Asunto: **Observaciones a la Entrega de Información de Boletines y Dictámenes**
Ref. MIB/PUEBLA/DTPOBRA/29091501

En referencia a la Construcción, Equipo Multimedia, Audiovisual y los Recursos Museográficos Necesarios para la Operación y Mantenimiento del Museo Internacional del Barroco, en la Ciudad de Puebla, Puebla. A cargo de su representada.

MUSEO INTERNACIONAL DEL
BARROCO, CHOLULA PUEBLA

BOLETÍN: IEPR. 01
FECHA: 28 DE MARZO DEL 2015

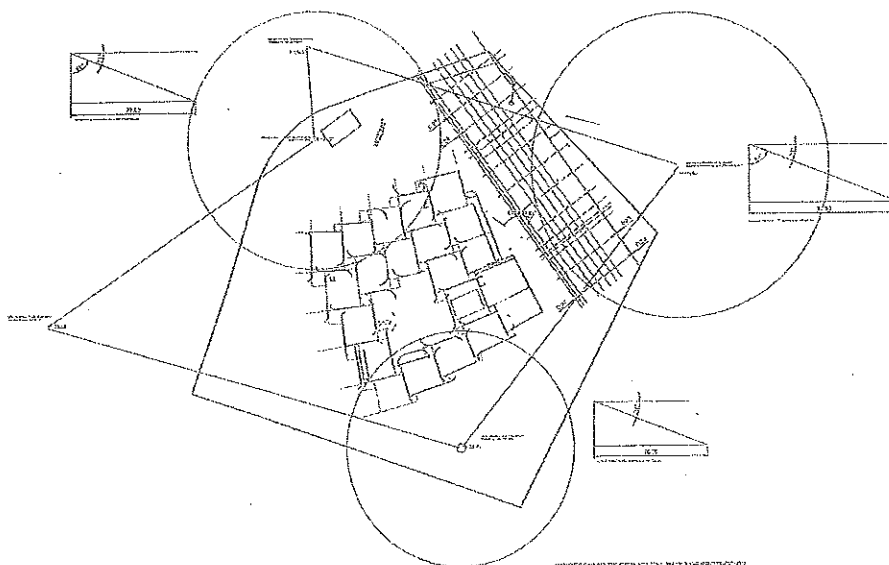
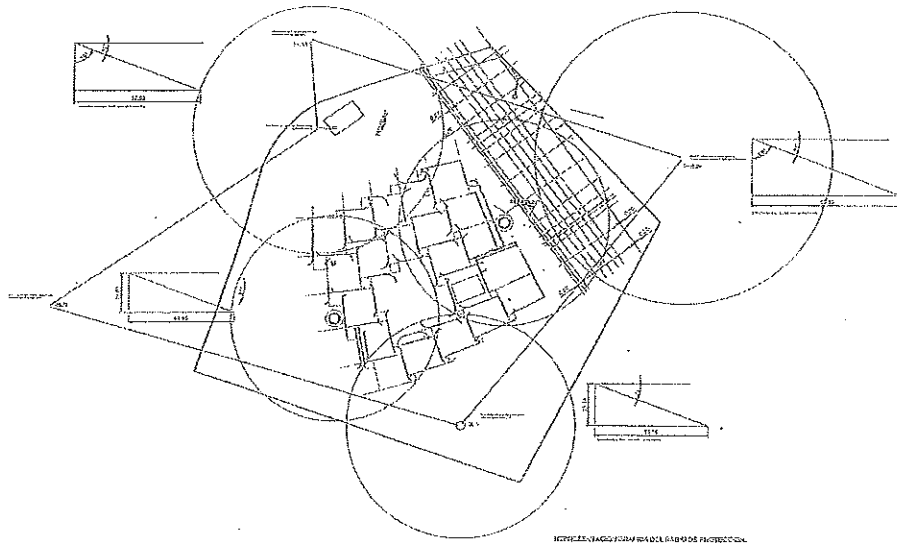
PARARRAYOS EXISTENTE CON RADIO DE PROTECCION INSUFICIENTE

Por medio del presente boletín informamos que el radio de protección de sistemas de pararrayos existente en antena tipo dipolo corona, montado a una altura de 36,51 mts, no es suficiente por lo cual tenemos un área de riesgo. Así mismo tomamos en consideración el sistema de pararrayos existente en edificio del Tecnológico de Monterrey que cuenta con un sistema Pevectron, y unos más del poste de alumbrado público en Ecoparque Metropolitano Puebla " Miratoyac"

Considerando que se tiene una zona de riesgo, proponemos la instalación de dos sistema más del tipo DIPOLO CORONA, montados a una altura de 25 mts.
